MOPT-01-06-01-015-2023

EVALUACIÓN EXPOST DE EFECTO A CORTO PLAZO

PROYECTO: DISEÑO Y CONSTRUCCION DEL PUENTE BINACIONAL SOBRE EL RIO SIXAOLA

Mayo 2023

Ilustración 1 Sección Transversal Puente sobre Río Sixaola

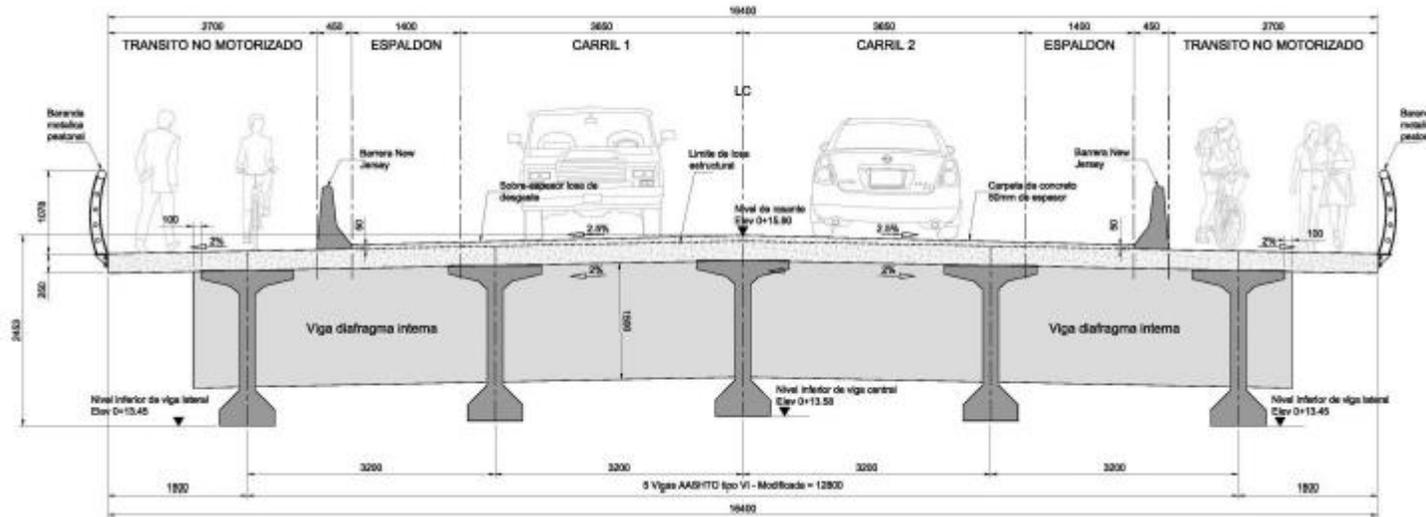
Elemento	Criterio	Característica encontrada	Característica según diseño	Conforme	No Conforme	Observaciones
Baranda Metálica Peatonal	Altura (m) y zona de anclaje	1.12	1.078		X	Se encuentra que la altura del elemento es un poco mayor a la indicada en la sección dada al equipo evaluador, pero el hecho no afecta la funcionalidad y seguridad del mismo. Se encontró en la zona interior del puente, que el anclaje de la baranda a la losa del mismo se efectuó de forma interna, es decir, en la sección que corresponde al ancho de tránsito no motorizado, restándole dimensiones al último en 0.30 m, lo que no concuerda con el diseño visto en la información entregada al equipo evaluador. Esta ubicación causará además problemas en el elemento, ya que aparecerá oxidación y corrosión en el mismo, dada la acumulación de aguas y otro tipo de líquido que se pueda ubicar en el sitio.
Transito No Motorizado (acera y ciclovías)	Ancho (m)	2.70	2.37		X	Se encontró que la losa según detalles de esquemas constructivos debía medir 2.70 m, y en la sección medida en sitio, se determinó una dimensión de 2.59 m, lo que da problemas de funcionalidad en el elemento y a los usuarios del puente, al no cumplirse con las dimensiones mínimas de diseño.

Elemento	Criterio	Característica encontrada	Característica según diseño	Conforme	No Conforme	Observaciones
Barrera New Jersey	Ancho (m)	0.40	0.45		X	Se encontró el elemento con un ancho menor al indicado en las especificaciones y detalles constructivos. No se encuentra en la información dada al equipo evaluador, una aceptación del cambio de dimensiones y los costos que se producen por el mismo.
Espaldón	Ancho (m)	1.40	1.40	X		Se encuentra un ancho de espaldón, que cumple con lo solicitado en los detalles de diseño entregados al equipo evaluador.
Carril	Ancho (m)	3.65	3.65	X		El ancho carril sin cumple con lo estipulado en los detalles de sección transversal constructiva, dada al equipo evaluador.
TOTAL	5			2	3

En total se hace observación de 5 elementos constructivos, pertenecientes a la super estructura, de estos 5 elementos observados se encontró que de ellos 2 cumplen con lo solicitado en los detalles constructivos y 3 no cumplen en sus dimensiones y uno de ellos produce problemas de funcionalidad. Por lo tanto se determina que 2 de estas obras se encuentran de conformidad a lo esperado según los criterios de funcionalidad y buenas prácticas constructivas, conformes con los objetivos del proyecto y con lo esperado por parte del equipo evaluador, fundado en proyectos anteriores, y la aplicación de lecciones aprendidas, evidenciadas en el pasado.
